BZPiF.2710.14.2021

WYJAŚNIENIE NR 7
odpowiedzi na zapytania do Specyfikacji Warunków Zamówienia nr BZPiF.2710.14.2021 pn.:
„Zaprojektowanie wraz z wykonaniem systemu monitoringu na Rynku w Rawiczu – etap I”
Nr ogłoszenia o zamówieniu nr 2021/BZP 00132585/01 z dnia 2021-07-30
wraz z ogłoszeniami o zmianie ogłoszenia

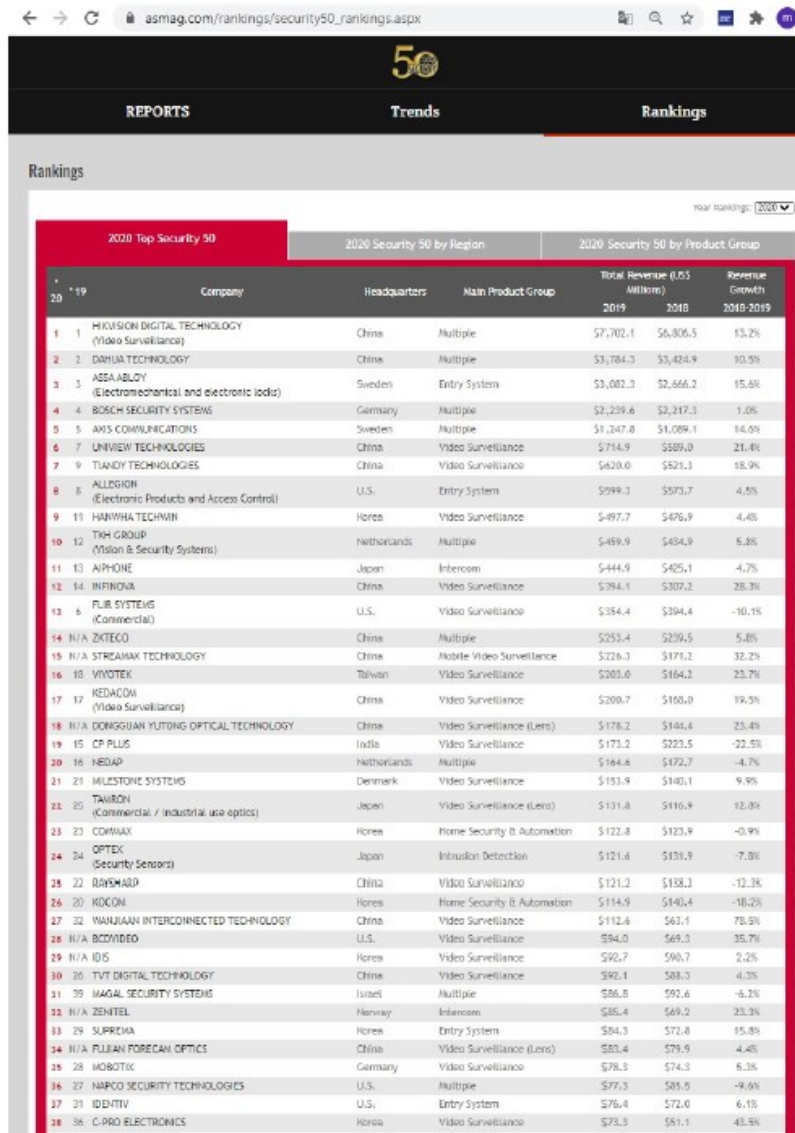
W nawiązaniu do powyższego proszę o zgodę na zmianę poniższych elementów oraz dopuszczenie do złożenia oferty na oprogramowanie i rozwiązań największego na świecie producenta systemów monitoringu i ochrony firmy HikVision (na potwierdzenie załączam ranking największych światowych producentów systemów zabezpieczeń oraz podstawowe informacje o producencie dostępne na stronach internetowych) . Zaletą rozwiązania jest otwartość na sprzęt innych producentów, serwis sprzętu i wsparcie dla oprogramowania specjalistów w polskim oddziale Hikvision. Ponadto jak wynika z dotychczasowej dynamiki rozwoju gwarantujący największą możliwość rozbudowy, integracji systemami nadzoru, kontroli dostępu itp.

2020 Top Security 50						
		2020 Security 50 by Region		2020 Security 50 by Product Group		
#	Rank '19	Company	Headquarters	Main Product Group	Total Revenue (US\$ Millions)	Revenue Growth 2019-2020
					2019	2020
1	1	HIKVISION DIGITAL TECHNOLOGY (Video Surveillance)	China	Multiple	\$7,702.1	\$6,806.3 13.2%
2	2	DAHUA TECHNOLOGY	China	Multiple	\$3,784.3	\$3,424.9 10.5%
3	3	ASSA ABLOY (Electromechanical and electronic locks)	Sweden	Entry System	\$3,082.3	\$2,666.2 15.6%
4	4	BOSCH SECURITY SYSTEMS	Germany	Multiple	\$2,239.6	\$2,217.3 1.0%
5	5	AVIS COMMUNICATIONS	Sweden	Multiple	\$1,247.8	\$1,089.1 14.0%
6	7	UNIVIEW TECHNOLOGIES	China	Video Surveillance	\$714.9	\$689.0 21.4%
7	9	TIANDY TECHNOLOGIES	China	Video Surveillance	\$620.6	\$521.3 18.9%
8	8	ALLERION (Electronic Products and Access Control)	U.S.	Entry System	\$599.3	\$573.7 4.5%
9	11	HANWHA TECHWIN	Korea	Video Surveillance	\$497.7	\$476.9 4.4%
10	12	TIH GROUP (Vision & Security Systems)	Netherlands	Multiple	\$489.9	\$434.9 6.8%

Hikvision ma swój oddział i serwis w Polsce, naprawy są realizowane w większości przypadku na zasadzie natychmiastowej wymiany urządzenia na nowe
Dla porównania przesyłam w załączeniu ranking 50 największych światowych producentów rozwiązań z branży ochrony i systemów Telewizji Przemysłowej
(źródło: https://www.asmaq.com/rankings/security50_rankings.aspx)

Odp.: Zamawiający dokonał korekty Programu Funkcjonalno-Użytkowego w zakresie szczegółowych właściwości funkcjonalno-użytkowych.
